**BT 0653**  
**10.04.2000**

Assunto: **Nova Fixação do Suporte do Tanque com 7 parafusos**  
Modelos: **BWQ24A / BWQ22B**  
Marca: **Brastemp**

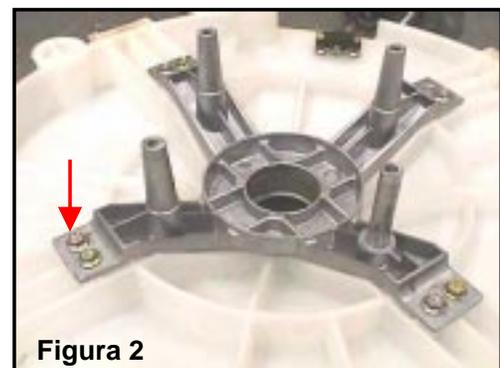
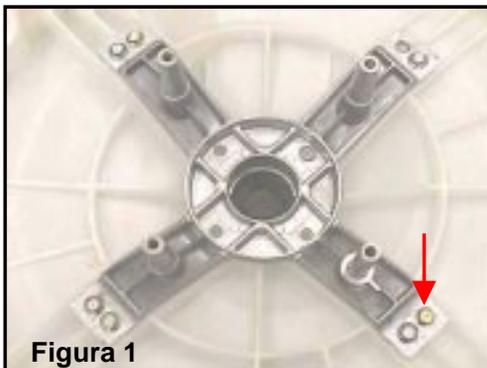
Informamos que desde Fevereiro/2000 (Série CB0xxxxxx) a fixação do Suporte do Tanque passou a ser feita com 7 parafusos (figuras 1 e 2), ao invés de 4.

Essa medida tornou-se necessária em função da ocorrência de casos de suporte do tanque soltos no campo.

A fixação é realizada por sete parafusos devido à dificuldade de acesso do oitavo parafuso, na linha de montagem que fica localizado debaixo do atuador.

<p><b>Para os produtos em campo anteriores a essa modificação que apresentarem problemas de desbalanceamento excessivo ou ruído devido anel hidro raspando no tanque, o técnico deve observar se os parafusos estão soltos, e se constatado será necessário aplicar mais 3 parafusos, além de reapertá-los.</b></p>
---
